| Gobernación del Huila | **"INTERVENTORÍA TÉCNICA, ADMINISTRATIVA, FINANCIERA, JURÍDICA, CONTABLE Y AMBIENTAL AL CONTRATO DE OBRA CUYO OBJETO ES: CONSTRUCCION DE LA PRIMERA FASE DE LA INSTITUCION EDUCATIVA WINNIPEG SEDE PRINCIPAL DEL MUNICIPIO DE PITALITO, HUILA"** |

# *INFORME MENSUAL NO.01*

*(04 DE DICIEMBRE 2023 DE 28 DE DICIEMBRE 2023)*

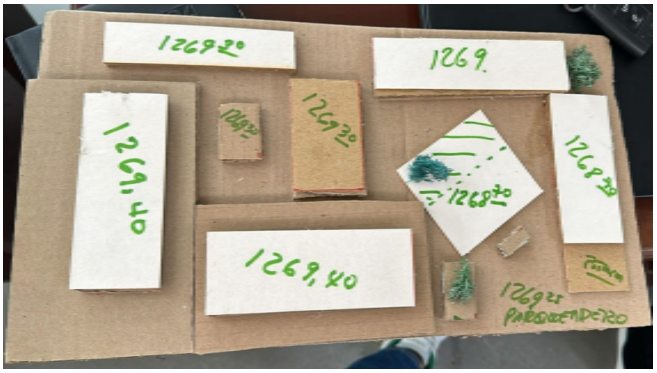
ZONAS DEPORTIVAS, ZONAS DE CIRCULACION PEATONAL Y ZONAS VERDES, JUNTO CON LOS PERFILES VIALES, es información primordial ya que va a determinar la ubicación exacta de cada módulo dentro de la topografía real del terreno, con el fin de resolver como se van a evacuar las escorrentías superficiales y el proyacto no no vaya a quedar enterrado o por encima del nivel que debe ser.

- Cabe resaltar que se está generando al parecer una confusión entre lo entregado por el consultor y lo solicitado por la interventoría y el constructor, ya que es cierto que existe un detalle genérico en el PLANO PC-1, donde se establece es la diferencia de nivel o de altura que existe entre los módulos más no la ubicación de los mismos entre las cotas del terreno. El PLANO PC-1, contiene de igual forma dos cortes sin cotas con respecto al plano topográfico, y la información que realmente aporta son ancho de vías, ancho zonas peatonales y aislamiento de las edificaciones, donde se establece que siempre se debe dejar +0.18 (aproximadamente una grada) entre el módulo (edificación), y anden o zonas exterior posiblemente para garantizar que no se vayan a hundir, esta información es clave para el proyecto pero no define el nivel 00,00 o cota de cada edificación, como tampoco está el perfil del eje de las vías con sus respectivos pozos como es debido.

- La definición de estas cotas debe estar determinada por quien realizo la concepción del proyecto y su presupuesto ya que de este depende el resultado de los volúmenes de relleno y las cantidades a excavar. O por otra parte determinar si los +0,18 mts, qu estalecio en la planimetria es correcto y la idea es aclarar por parte del Diseñador si la intencion es dejar el proyecto practicamente a un mismo nivel con excavaciones y rellenos, lo que por costos es alto pero si esa fue la intencion del diseño se debe aclarar. Por esta razon la interventoria solicita las memorias de descapote, excavacion y relleno para entender como conformaron el terreno para llegar a la conclusion de la cantidad.

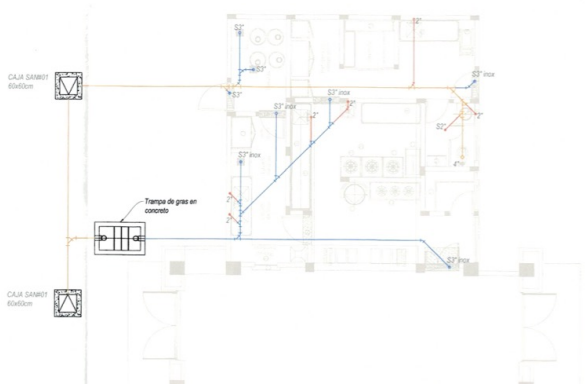
- ***Interventoria:*** Mediante la entrega del proyecto general de alcantarillado aprobado, deben definir las cotas de las cajas de inspeccion de la red interna del proyecto, informacion indipensable que debe aportar el responsable de quien concebio el proyecto y como diseño la evacuacion de aguas interna, acutalmente tras la revision realizada por los profesionales no se encuentra definida las cotas donde se localizaran.

Adicionalmente se debe establecer el lugar que se penso como punto de conexión de la red domicilaria en concordancia con lo que tenga proyectado la Empresa De Alcantarillado De Pitalito. Esta es información que se le debe aportar al Contratista De Obra.

- Por estar razon el PROYECTO GENERAL DE ALCANTARILLADO ALL Y AN, es indispensable sea entregado con los NIVELES +00,00 de cada modulo a edificar para evitar el proyecto no evacue correctamente las aguas negras y posteriormente se requiera de otros mecanismos de alto costo no contemplados en el presupuesto para su evacuacion, y se indiquen a donde se van aevacuar las aguas. El contratista de obra propuso por gravedad a la via, de ser aceptado.

Imagen de referencia tomada del Plano 5-7 Paquete Electrico

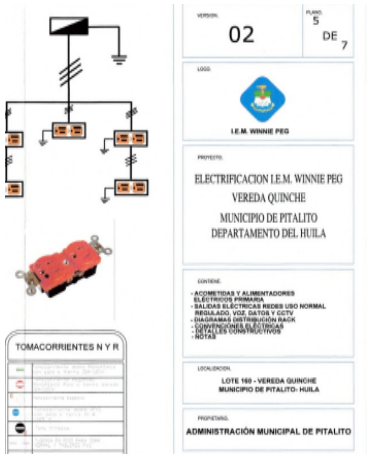
- Respecto a las tomas reguladas despues de la revision realizada por interventoria efectivamente se encuentran en el plano localizadas pero no dentro del presupuesto. Se debe aclarar esta situación por parte del Consultor.

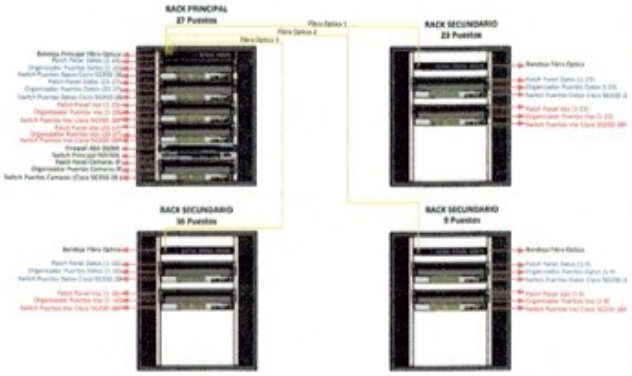
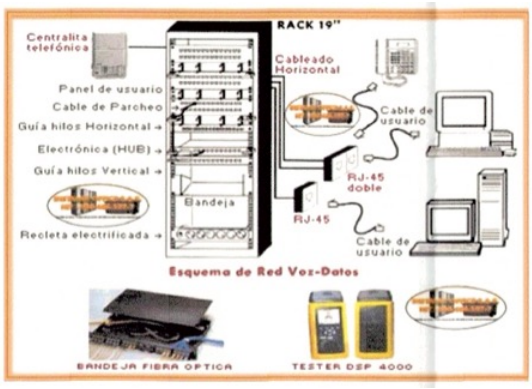
I.) Falta proyecto de voz y datos

- ***Interventoria:*** No se encuentra como tal informacion relacionada con el desarrollo a detalle del proyecto de voz y datos. Dentro de la planimetria se encontro imágenes de cuatro Rack identificados como principal y secundario, cada uno con diferente numero de puestos 27, 23, 16, 9. pero dentro del presupuesto no hay un item que haga referencia a un Rack, faltaria suministro, instalacion y correspondiente cableado. De igual forma otra ilustracion que manifieta el rack es de 19", establece un tipo de tomas RJ-45 sencillas y dobles, y otra serie de elementos como bandejas de fibra optica, cableado, tester DSP 4000. Y otra imagen hace referencia a que son 35 puntos de voz y datos, es bastante confusa la informacion, se aporta informacion suelta. Se solicita al consultor aclarar si esto esta resuelto dentro de su proyecto o cual es el alcance real de la actividad.

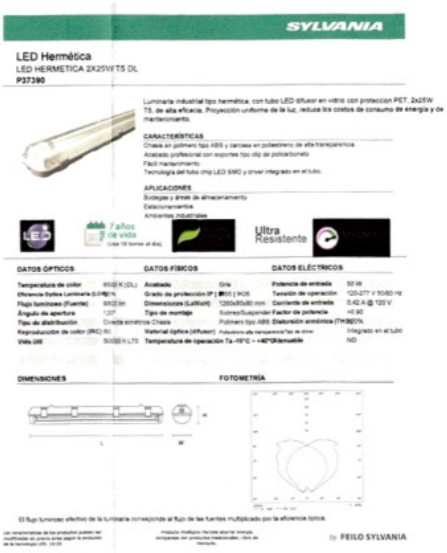
- ***Interventoria:*** El consultor debe aportar el diagrama unifilar de los tableros T-1 a T15, T23, T25 a T26. En el diagrama unifilar de la planimetria electrica unicamente se observa el del tablero general y del T24 UPS. Se complementa este punto con la respuesta de este mismo capitulo literal F.

- Solicitamos de igual forma se aclare si dentro del alcance de la primera fase esta complado el tablero del asensor o si no pertenece para obviar las actividades.

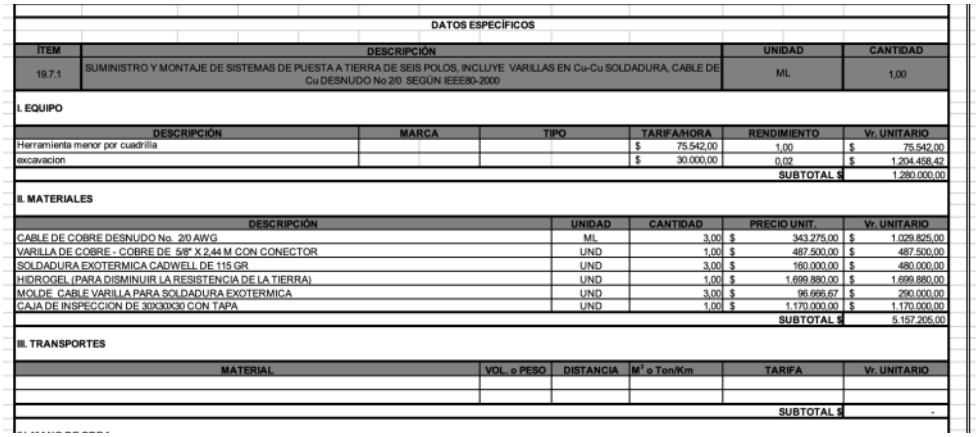
| 19.7.1 | SUMINISTRO Y MONTAJE DE SISTEMAS DE PUESTA A TIERRA DE SEIS POLOS, INCLUYE VARILLAS EN Cu-Cu SOLDADURA, CABLE DE Cu DESNUDO No 2/0 SEGÚN IEEE80-2000 | ML | 1,00 | $ 8.738.413,75 | $ 8.738.413,750 |

- Adicioalmente el desgloce del unitario del Item esta pesimamente planteado. Habla de 6 polos pero en la descripcion solo utiliza una varilla coperwell, pero esta soldando 3 y utilizando 3 moldes, cada molde corresponde a una varilla. No es coherente, la cantidad de cajas esta igualmente errada, si es 1 ml la unidad por qué tiene 3 ml de cable de cobre?, la excavacion esta por Ml en $1.204.458? y asi sucesivamente el item esta muy mal concebido. Si bien es cierto esto es una base para que el contratista de obra desarrolle su propuesta de analisis unitario esta es la base economica, se solicita o se ajuste o se entreguen especificaciones detalladas de los item por parte del consultor.

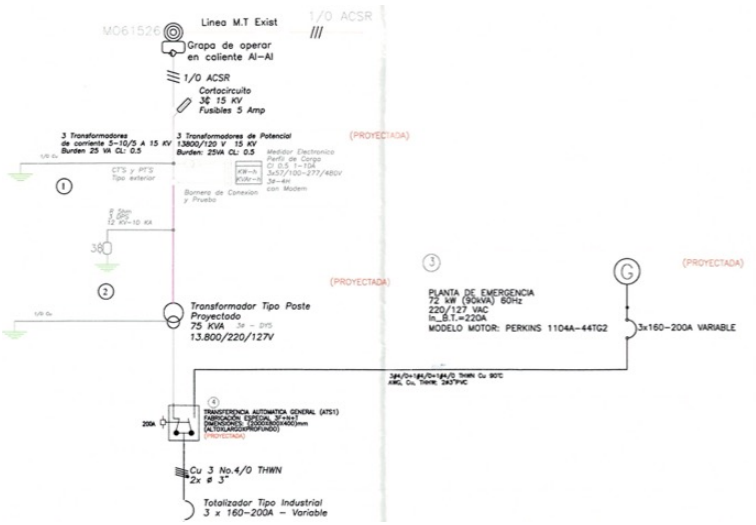
V.) En el diagrama unifilar de los planos eléctricos el transformador es de 75 kva, pero la planta es de 45 kva y no supliría la carga total del proyecto y en el presupuesto ítem 19.2.3 suministro e instalación de grupo electrógeno trifásico de 90kva relación 208-120v incluye elementos de fijación, mampostería y tanque de reserva para combustible y exosto para evacuación de gases, baterías y cargador para batería. Favor aclarar esta situación y rediseñar lo que se requiera para que exista coherencia.

- ***Interventoria:*** Se determina que el transformador es de 75 KVA y el grupo electrogeno es de 90KVA, es suficiente. No se identifica por ningun lado que la planta sea de 45 KVA.

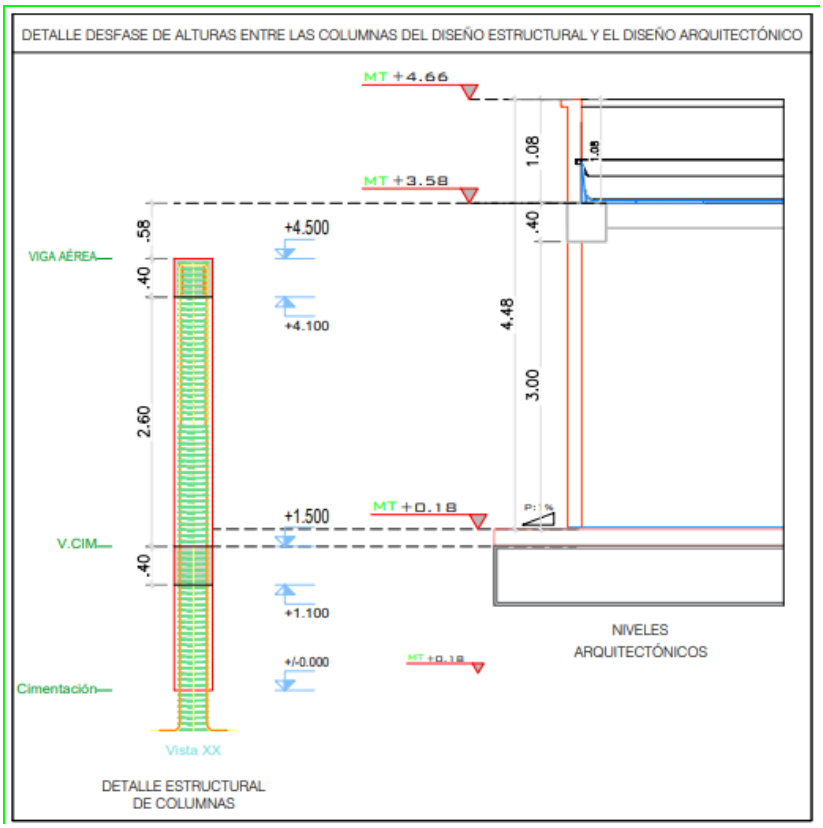
- ***Interventoría:*** en el capítulo eléctrico se había solicitado la definición del cielo raso, se necesita inicialmente el Consultor defina como lo planeo y de no requerirlo ya que no está en presupuesto se debe re evaluar utilizar balas de incrustar en pasillos.

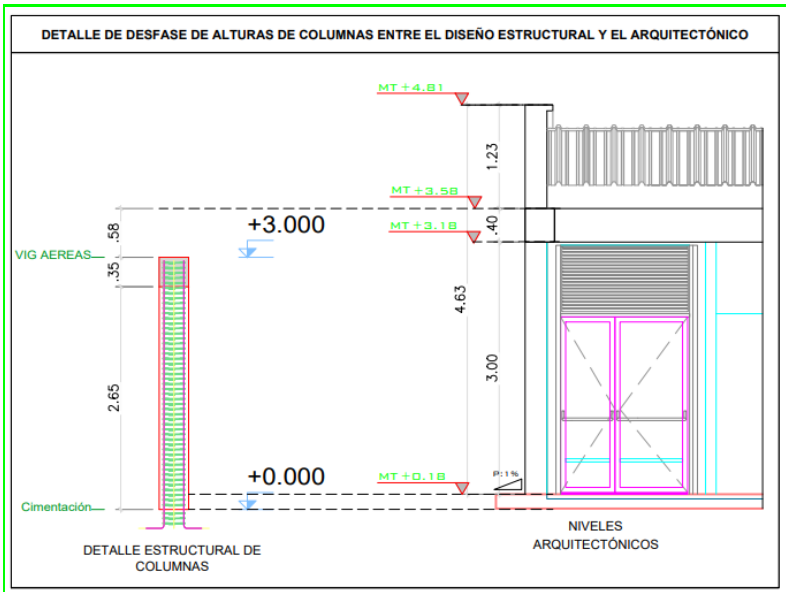
- ***Interventoria:*** el consultor debe entregar la planimetria completa, y aclarar toda inconsistencia por parte del Constructor para el normal desarrollo del proceso constructivo. Se encuentran bastantes diferencias que afectan la ejecucion delmismo.
- Respecto al detalle estructural de la columna este debe contener toda la informacion minima requerida para su ejecucion, este debe mostrar la union a la

viga de comentacion y todo el despiece de hierros y mostrar desde el nivel de desplante las alturas correspondientes.

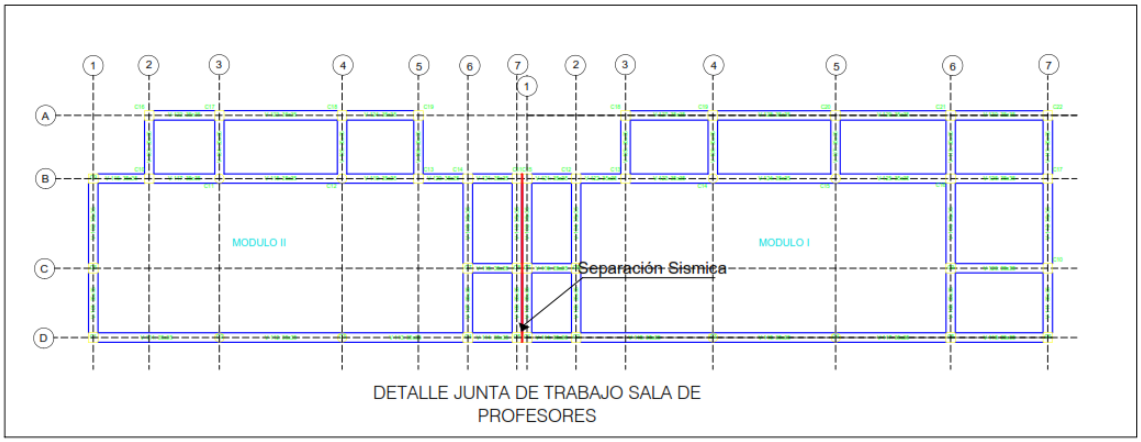
c. La sala de profesores está conformada por dos edificios unidos por una junta de trabajo sísmica como se muestra en la imagen, por lo que se necesitan unas zapatas excéntricas en dicha zona, no estando así en los planos estructurales que muestra zapatas concéntricas. Se solicita un recálculo estructural con zapatas excéntricas para el buen desarrollo de la obra.

- ***Interventoria:*** esta interventoria esta de acuerdo, en este punto se recomienda cambiar las zapatas concetricas por excentricas. Se solicita claridad por parte del

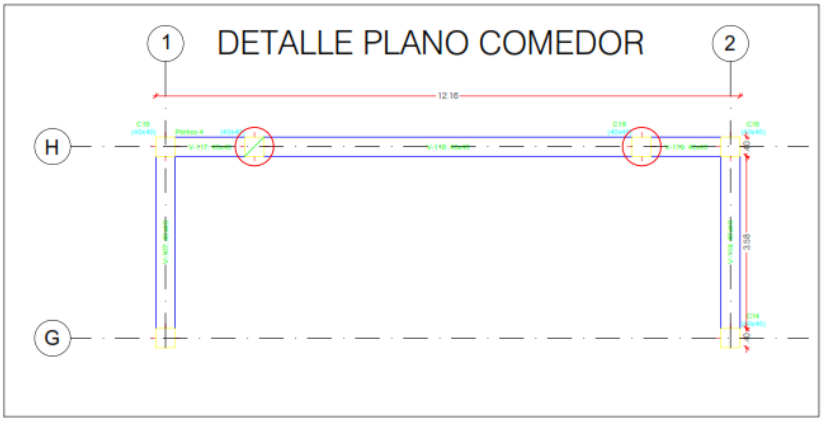
a. Existen dos columnas en el eje H del plano estructural que no están en el plano arquitectónico

- ***Interventoria:*** Se solicita alcarar por el Consutlor, puede ser un error de dibujo.

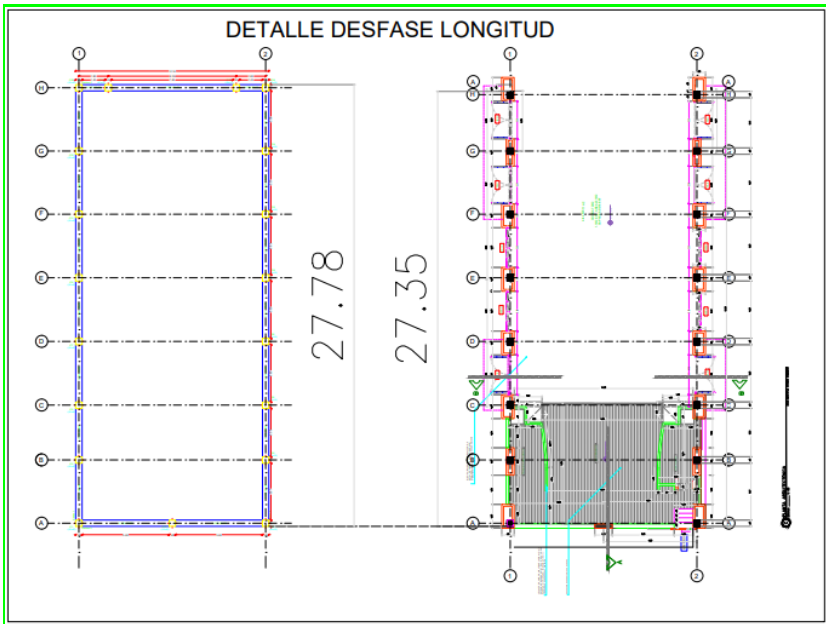
b. Existe incoherencia en la longitud del comedor en el plano estructural con respecto al plano arquitectónico ya que el estructural excede en 43 cm al arquitectónico. Se solicita unificar las medidas con los detalles pertinentes para el trabajo.

- ***Interventoria:*** esta situacion se ha explicado en otros espacios, y es de respuesta del consultor, las diferencias son bastante amplias.

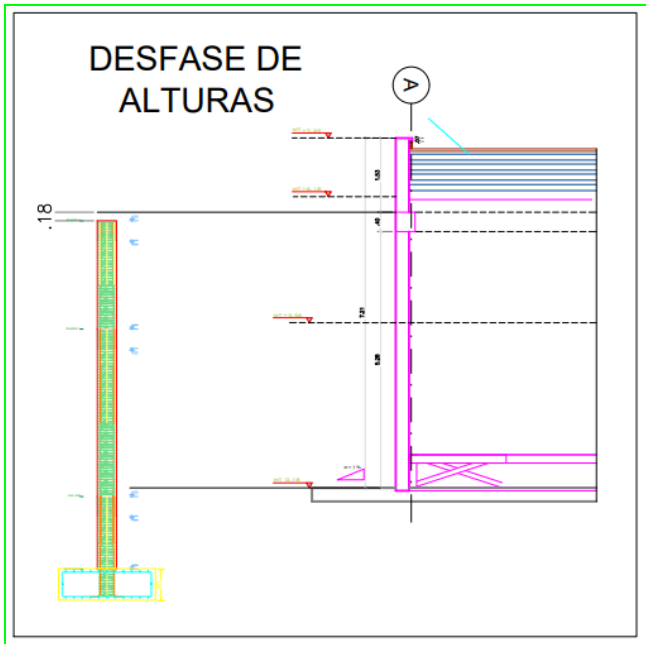
c. No hay coherencia de la altura de las columnas en el plano estructural comparado con las alturas del plano arquitectónico ya que el arquitectónico excede en 18cm al estructural por lo que se solicita y se unifique esto para tener medidas coherentes.

- ***Interventoria:*** esta situacion se ha explicado en otros espacios, y es de respuesta del consultor, las diferencias son bastante amplias.

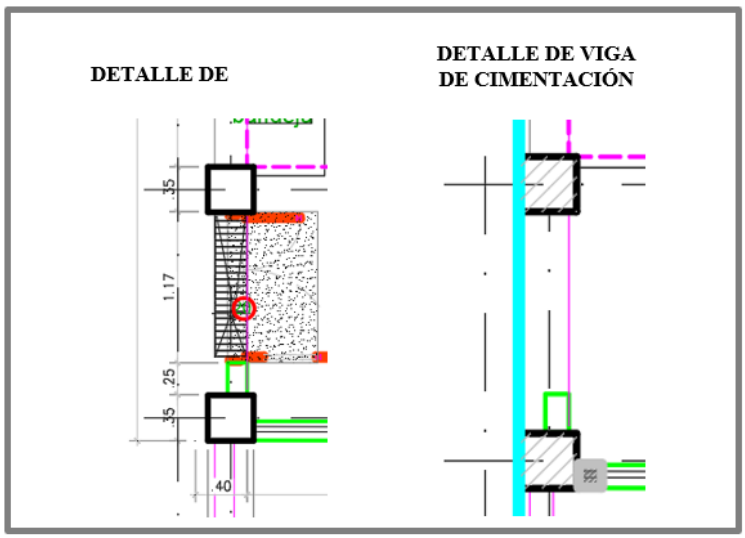
a. Las rejillas de desagüe en los ejes A, 1 y 4 deben ser movidas ya que están sobre la placa de cimentación o se debe otorgar un detalle hidráulico del manejo de estas.

- ***Interventoría:*** Esta interventoría está de acuerdo con el Constructor y encuentra el mismo error en la planimetría se solicita al Consultor Corregir o Aclarar.

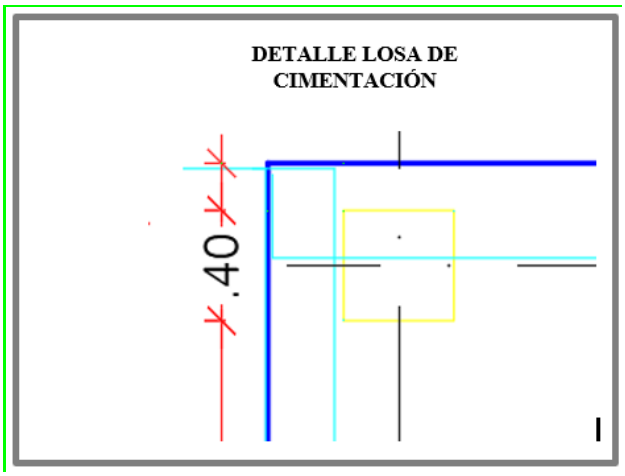
b. La losa de cimentación de la COCINA se traslapa con la cimentación del COMEDOR ya que no está alineada con las columnas.

- ***Interventoria:*** Es correcto esta situacion se presenta en COCINA y COMEDOR, y como es bien sabido no se puede traslapar la cimentacion, deben alinearse todas las columnas, no es claro por qué se dio esta situacion, se solicita aclara por parte del Consultor esta situacion.

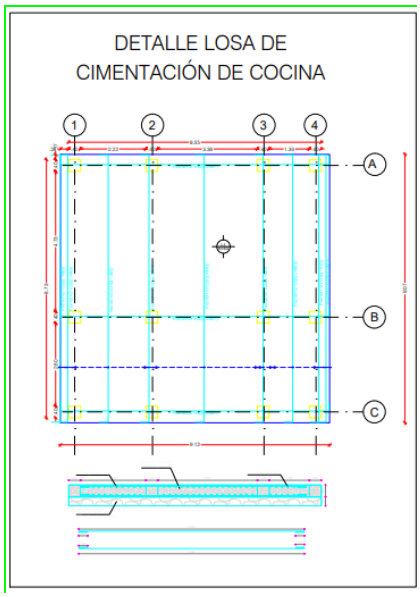
c. Se necesitan detalles acordes y bien claros de la losa de cimentación, ya que el despiece en planta no concuerda con el despiece en alzado.

- ***Interventoria:*** se solicita al Consultor revisar el despiece en planta y el alzado de la palca, no concuerda y debe ser corresopndiente para que sirve de guia constructiva.

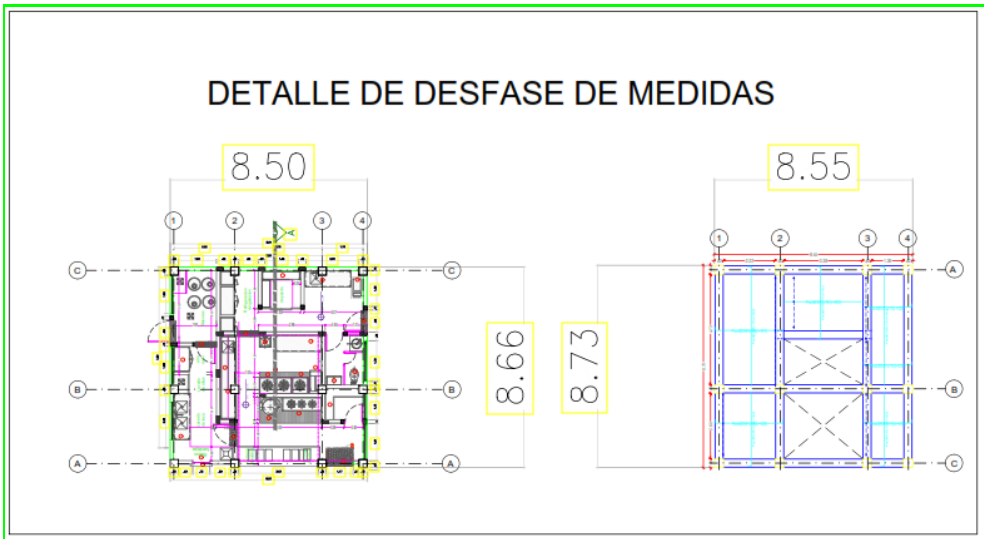
d. No existe coherencia con las medidas de longitud y ancho del plano estructural con las medidas de longitud y ancho del plano arquitectónico por lo que se solicita la solución de las medidas para que sean las mimas.

- ***Interventoria:*** Se solicita al igual que los otros casos donde sucede la misma situacion hacer claridad y exista correspondencia.
